HENVENDELSER MODTAGET I HØRINGSPERIODEN

FORSLAG TIL TILLÆG 3 TIL LOKALPLAN 494 ENGHAVE BRYGGE

Offentlig høringsperiode fra den 18. september til den 13. november 2020.

Figur 1 - nuværende byggefelter (lyseblå skravering) og nye byggefelter (rød skravering).

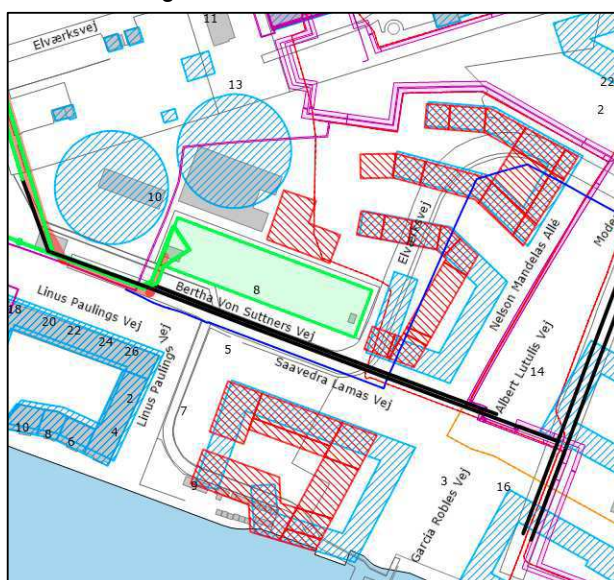
Med lokalplanforslaget Enghave Brygge tillæg 3, bliver det tilgængelige areal væsentligt reduceret og på denne baggrund er det usikkert, om de politiske ønsker kan opfyldes med hensyn til at reducere antallet af overløb til Belvederekanalen.

På figur 1 ses de tidligere byggefelter markeret med lyseblå skravering og de nye byggefelter med rød skravering. Det ses, at der er tilføjet et helt nyt byggefelt, som yderligere

vil reducere mulighederne for at etablere et bassin af en størrelse, som ønskes politisk. Det bemærkes endvidere, at bygningen under alle omstændigheder ligge meget tæt på et spildevandsteknisk anlæg med diverse gener til følge. Ligeledes medfører det nye byggefelt også, at risikoen for omlægning af naturgasledningen og evt. ekspropriation af en del af Ørsteds grund øges.

Figur 1 - nuværende byggefelter (lyseblå skravering) og nye byggefelter (rød skravering).

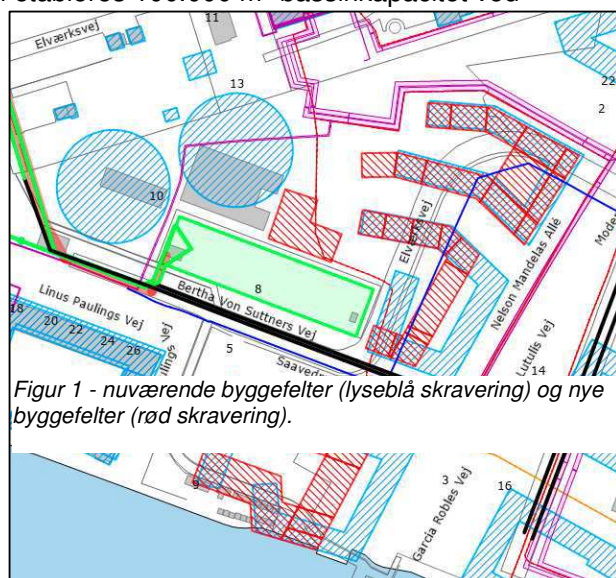
Med lokalplanforslaget Enghave Brygge tillæg 3, bliver det tilgængelige areal væsentligt reduceret og på denne baggrund er det usikkert, om de politiske ønsker kan opfyldes med hensyn til at reducere antallet af overløb til Belvederekanalen.

På figur 1 ses de tidligere byggefelter markeret med lyseblå skravering og de nye byggefelter med rød skravering. Det ses, at der er tilføjet et helt nyt byggefelt, som yderligere vil reducere mulighederne for at etablere

et bassin af en størrelse, som ønskes politisk. Det bemærkes endvidere, at bygningen under alle omstændigheder ligge meget tæt på et spildevandsteknisk anlæg med diverse gener til følge. Ligeledes medfører det nye byggefelt også, at risikoen for omlægning af naturgasledningen og evt. ekspropriation af en del af Ørsteds grund øges.
